Radicado: RE-00983-2025

POR MEDIO DEL CUAL NO SE APRUEBA OBRA HIDRÁULICA y SE ADOPTAN OTRAS DETERMINACIONES

Que a través del Informe Técnico N° IT-06560 del 01 de octubre de 2024, se atendió queja ambiental N° SCQ-131-1475 del 02 de septiembre de 2024, donde se manifiesta que:

Que, en virtud del control y seguimiento, se realizó visita el primero de noviembre del 2024 y se procedió a la verificación en campo de la obra autorizada, por lo que se generó el **Informe Técnico N° IT-00716 del 3 de febrero del 2025**, dentro del cual se establecieron las siguientes observaciones y conclusiones:

Ilustración N° 1. Plano de perfil de la obra propuesta

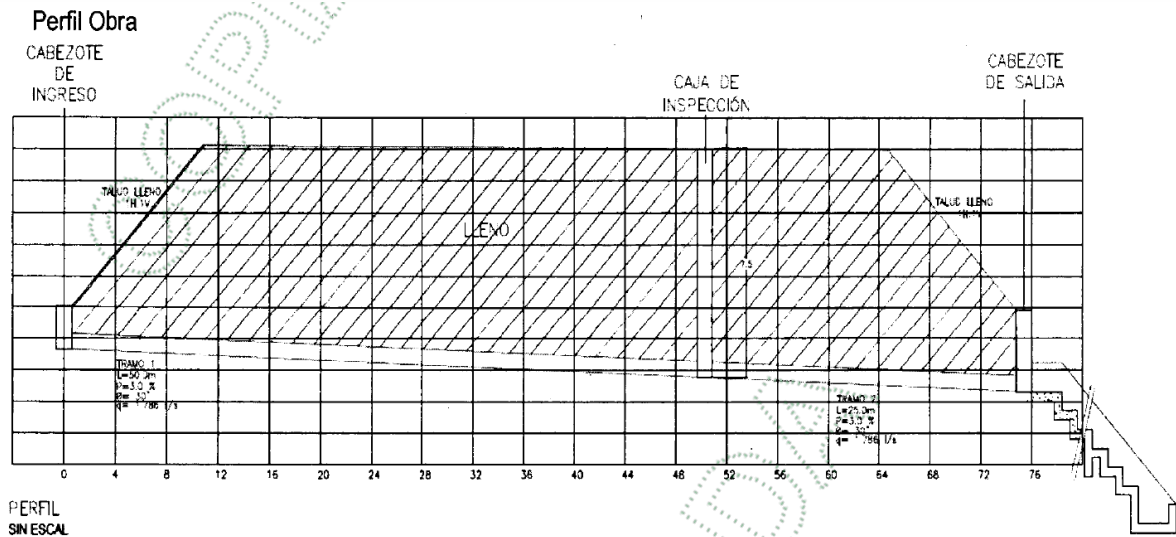
Además en el informe técnico N°112-0369-2018 del 09 de abril de 2018, que otorga el permiso se indica que la tubería que se propone implementar contará con una cámara de inspección a 50 metros del tramo de la tubería, donde existía un cambio de dirección propia del alineamiento de la fuente, además para el encole y descole, se indica que sería a través de un cabezote y aletas y una obra de disipación de energía en el descole, como se muestra en los siguientes planos incluido dentro del trámite:

También se menciona que el lleno sobre la tubería sería de aproximadamente 8 m y se recomienda que se debe hacer una protección para evitar el aplastamiento y cualquier tipo de afectación.

- vii. El lleno construido sobre la tubería esta entre 10 y 13 m aproximadamente.
- viii. Aunque existe presencia de material vegetal y sedimento en el encoque de la tubería no interfiere con el libre paso de la fuente a través de la tubería según se observa en campo.

Ilustración N° 2. Alineamiento de la tubería propuesta

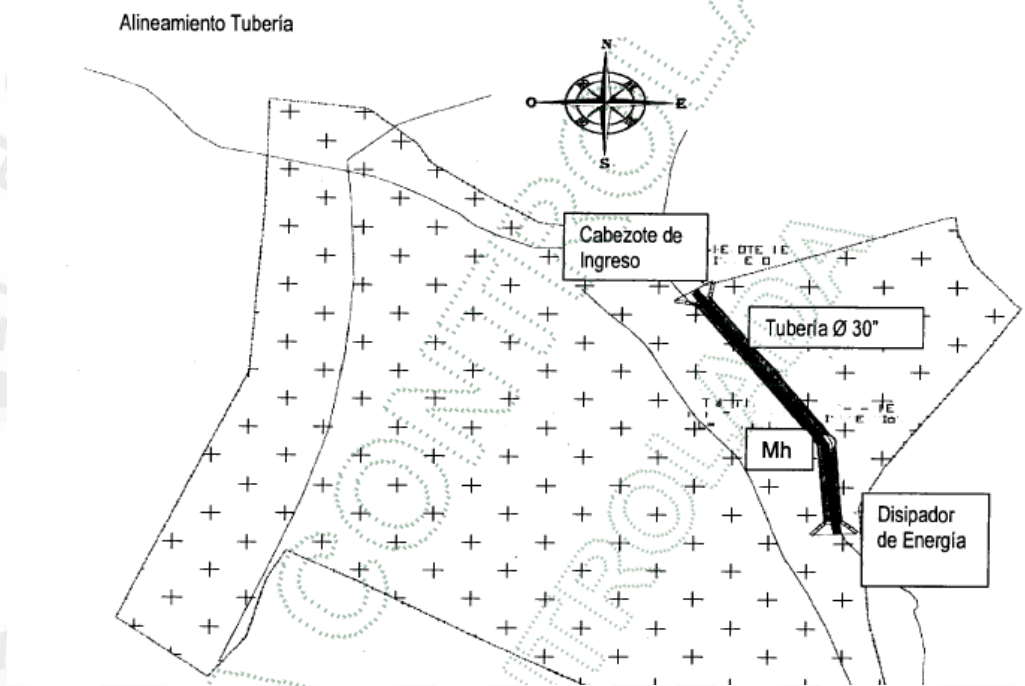
- i. La longitud de la obra autorizada es de 75m, la cual presenta diferencias con respecto a lo construido en campo de 105 m aproximadamente.
- ii. No se implementó la cámara de inspección para respetar el alineamiento natural de la fuente, como se había indicado en los planos del permiso otorgado.

- v. Se cambio el alineamiento natural de la Quebrada La Mejía, haciendo la entrega del caudal encauzado aguas arriba, a un costado de la fuente, no se implementó ninguna estructura de protección en el descole (cabezote y aletas), la tubería está expuesta, tampoco existe una obra de disipación, en cambio se encuentra una lámina de aluminio y el flujo cae a chorro en el suelo, ocasionando un proceso de socavación y un encharcamiento por el flujo represado en este punto. (Ilustración N°2 y N°4)

Ilustración N° 5. Encole de tubería de 24" construida

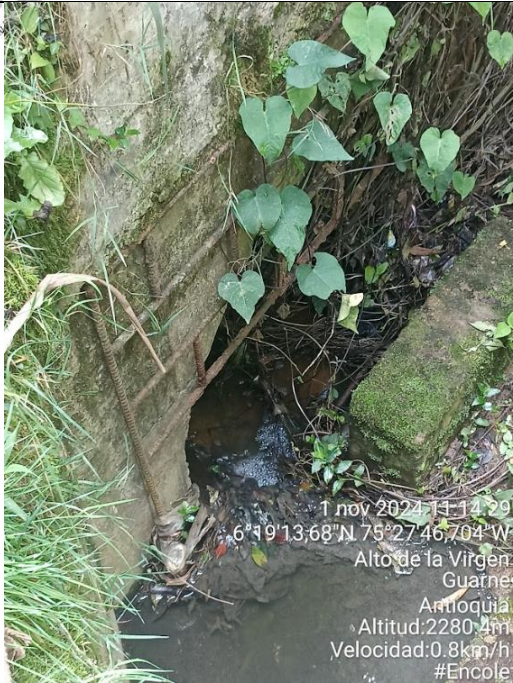
• El diámetro de la tubería implementada es de 24", lo cual difiere de la autorizada de 30" • El encole de la fuente se realiza a través de un cabezote en concreto, se encauza la fuente por medio de un canal en concreto, que no se encuentra autorizado en el permiso otorgado, además existen unas estructuras de disipación al ingreso de la fuente a la obra, y la descarga de aguas lluvias y residuales de otras viviendas ubicadas en las inmediaciones de la obra implementada, • Se cambio el alineamiento natural de la Quebrada La Mejía, haciendo la entrega del caudal encauzado aguas arriba, a un costado de la fuente, no se implementó ninguna estructura de protección en el descole (cabezote y aletas), la tubería está expuesta, tampoco existe una obra de disipación, en cambio se encuentra una lamina de aluminio y el flujo cae a chorro en el suelo, ocasionando un proceso de socavación y un encharcamiento por el flujo represado en este punto. (Ilustración N°2 y N°4) • La fuente presenta un alto grado de contaminación por la disposición descontrolada y sin el adecuado manejo de las aguas residuales de las viviendas y establecimientos comerciales que se encuentran en las inmediaciones del sitio de interés. Esto aunado a que el caudal que se descarga por la tubería queda encharcado aguas arriba de la fuente, convirtiéndose en un foco de contaminación latente, afectando los predios vecinos. • El lleno construido sobre la tubería esta entre 10 y 13 m aproximadamente. • Aunque existe presencia de material vegetal y sedimento en el encole de la tubería no interfiere con el libre paso de la fuente a través de la tubería según se observa en campo.

- iii. El diámetro de la tubería implementada es de 24", lo cual difiere de la autorizada de 30"
- iv. El encoque de la fuente se realiza a través de un cabezote en concreto, se encausa la fuente por medio de un canal en concreto que no se encuentra autorizado en el permiso otorgado, además existen unas estructuras de disipación al ingreso de la fuente a la obra, y la descarga de aguas lluvias y residuales de otras viviendas ubicadas en las inmediaciones de la obra implementada.
